Réf: MM102306001

Objet: enquête publique du projet de parc éolien de Bonnecourt-Chauffourt

Ayant pris connaissance du dossier d'étude d'impact du projet de parc éolien de Bonnecourt-Chauffourt, notre association souhaite intervenir à ce sujet.

Figure 13. Zone de répartition du Milan royal nicheur en Grand Est et localisation des principaux noyaux de population

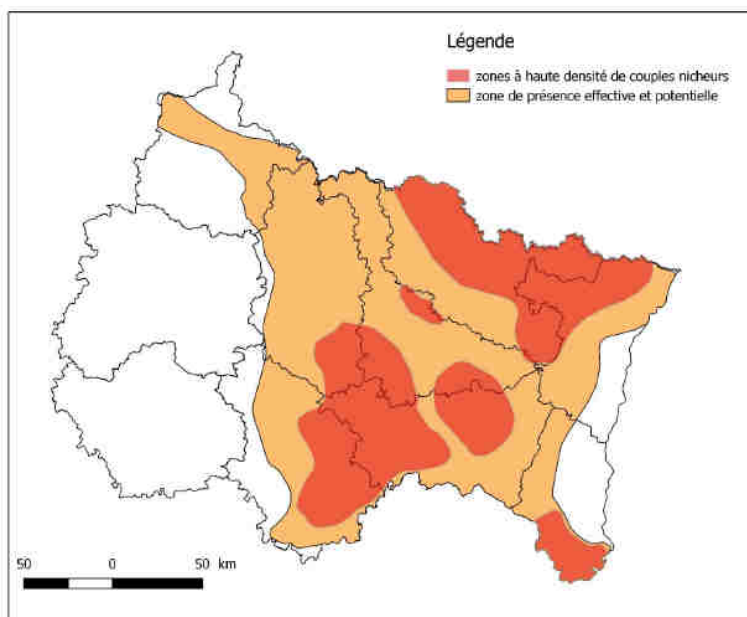
Le projet se situe dans une zone à forte densité de couples nicheurs. Cela est mis en avant dans la déclinaison du plan d'action national (figure 13, page 28). **La LPO Champagne-Ardenne fidèle au principe « Eviter » du triptyque ERC déconseille vivement de créer des parcs dans des secteurs à fortes densités.**

Figure 27. Répartition mensuelle des cas de mortalité liés aux éoliennes dans le Grand Est entre 2002 et 2020

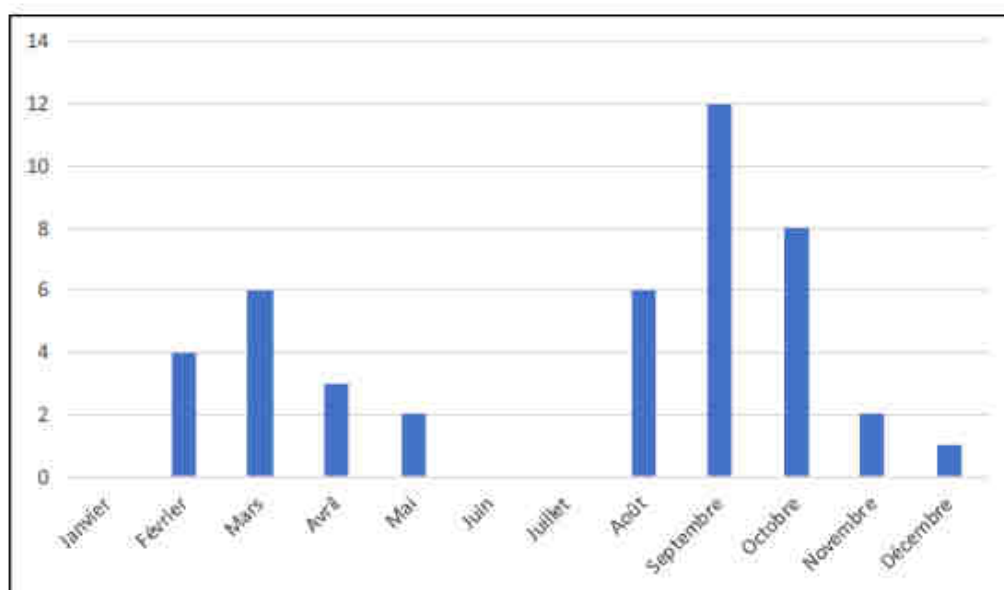
- Le bridage en période de fenaison (MR-3) : La LPO Champagne-Ardenne considère ce bridage comme insuffisant car il ne s'applique qu'aux prairies de fauche. Il doit être étendu à tous les travaux agricoles susceptible d'être attractifs pour le Milan royal et ce tout au long de l'année : labour, hersage, déchaumage, moisson. Une part importante de ces travaux sont réalisés en été ce qui correspond à la plus forte mortalité liée aux éoliennes constatées pour cette espèce comme le montre le graphique suivant issu de la déclinaison Grand Est du plan d'action national (page 49).
